## **Rapport de l'Inspection des installations classées**

Visite d'inspection du 27/06/2022

#### **EPUR CENTRE**

Références : CF/MB/2022/L\_449

**Nom du point de contrôle :** Exploitation des installations

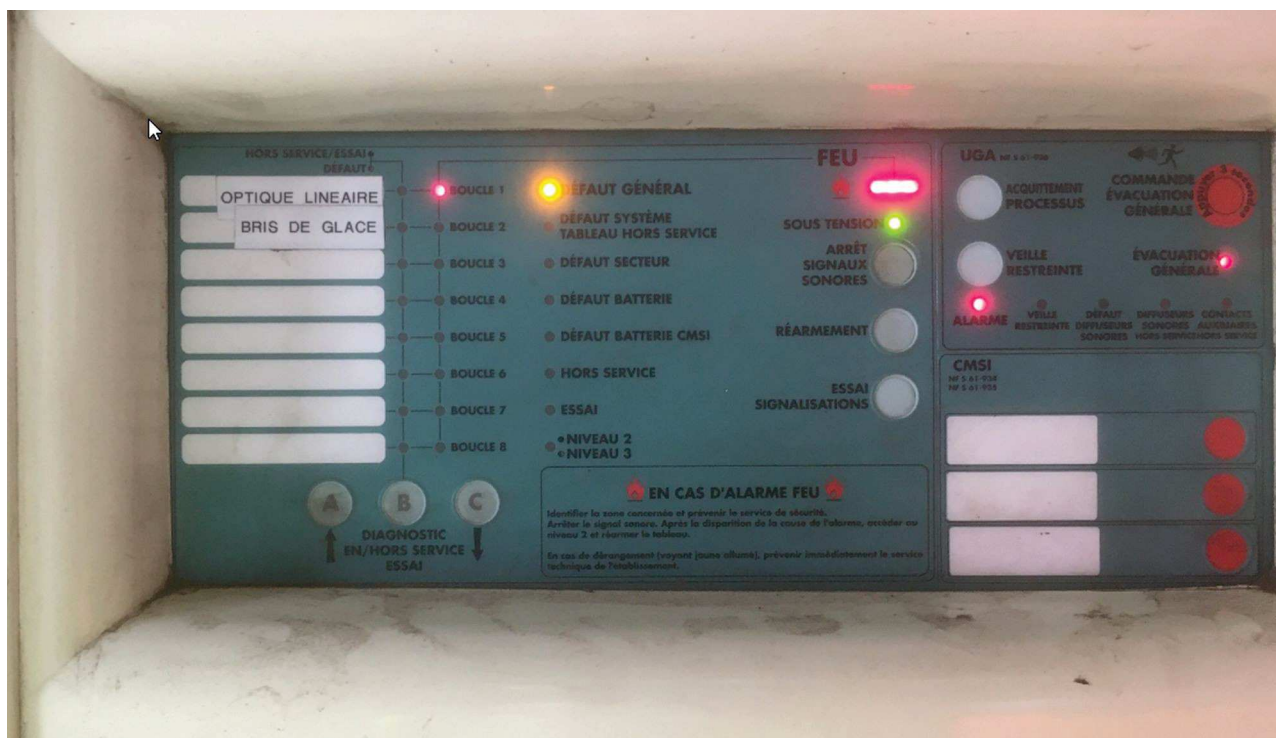
<b>Référence réglementaire :</b> Arrêté Préfectoral du 23/10/2012, article 2.3.1
<b>Thème(s) :</b> Propreté des installations
<b>Prescription contrôlée :</b> L'ensemble des installations est maintenu propre et entretenu en permanence.
<b>Constat 3-27/06/2022 - non-conformité :</b> lors de la visite du site, il a été constaté la présence de nombreux déchets (plastiques, papiers, morceaux de carton,..) à de nombreux endroits du site, notamment sur l'aire de lavage des véhicules et sur les espaces verts (cf photo 2 sur l'annexe planche photos).  L'exploitant a précisé que la présence des déchets est due à la tempête survenue quelques temps auparavant.  L'exploitant confirmera le nettoyage complet du site (espaces vers et autres).
<b>Observations :</b> /
<b>Type de suites proposées :</b> Susceptible de suites
<b>Proposition de suites :</b> Sans objet

**Centrale de détection incendie bâtiment « Ecomobilier » en alarme et dérangement**

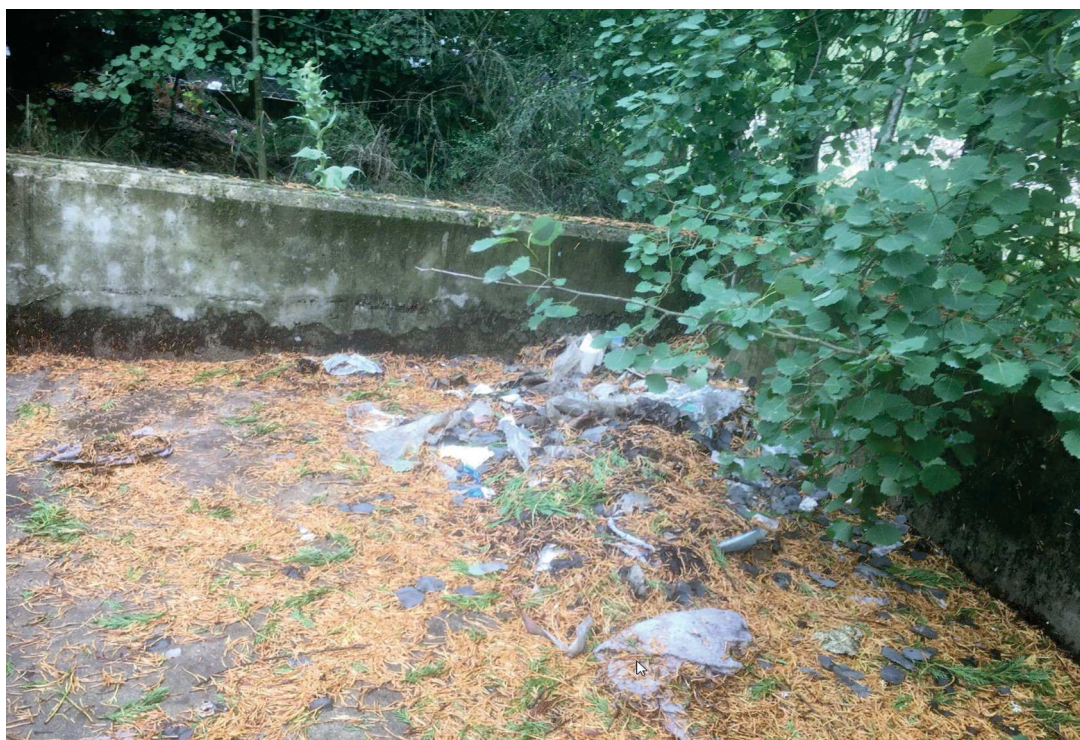
<b>Référence réglementaire :</b> Arrêté Préfectoral du 23/10/2012, article 7.2.2.2
<b>Thème(s) :</b> Risques accidentels / Système de détection
<b>Prescription contrôlée :</b> - Chaque local technique est équipé d'un détecteur de fumée. - L'exploitant détermine les opérations d'entretien destinées à maintenir l'efficacité des détecteurs dans le temps.  - L'exploitant organise à fréquence annuelle des vérifications de maintenance et des tests dont les comptes rendus sont tenus à disposition de l'inspection des installations classées.
<b>Constats :</b> Le site est équipé de 2 centrales de détection incendie avec report de signalisation à l'accueil:  - la 1ère centrale est installée dans la zone Réception métaux à la pesée et protège les zones de réception à la pesée, consommables / DD, Papier / carton. Des détecteurs de fumées protègent les locaux. La centrale a été visualisée est ne présente ni dérangement, ni alarme.  <b>Constat 1-27/06/2022 - non-conformité :</b> la seconde centrale, installée dans le bâtiment accueillant la zone écomobilier et protégeant l'ensemble du bâtiment, présente : - une alarme sur un des 3 détecteurs linéaires de toiture, - un dérangement général de la centrale la rendant possiblement inopérante en cas de nécessité.  (cf photo 1 sur l'annexe planche photos)  L'exploitant précise en séance : - que le déclenchement d'alarme est dû à la poussière ambiante qui obscurcit le faisceau linéaire du détecteur, - qu'un projet est à l'étude dont les grandes lignes sont le déplacement de la zone écomobilier et la création de fenêtres d'aération dans les parois du bâtiment de manière à assainir l'atmosphère en toiture,

L'exploitant confirmera que l'installation de sécurité incendie est 100% fonctionnelle ou transmettra un plan d'actions avec échéancier visant à la remettre en état, accompagné des mesures compensatoires visant à obtenir un niveau de protection équivalent sur la durée totale des travaux.
<b>Observations :</b> /
<b>Type de suites proposées :</b> Susceptible de suites
<b>Proposition de suites :</b> Sans objet
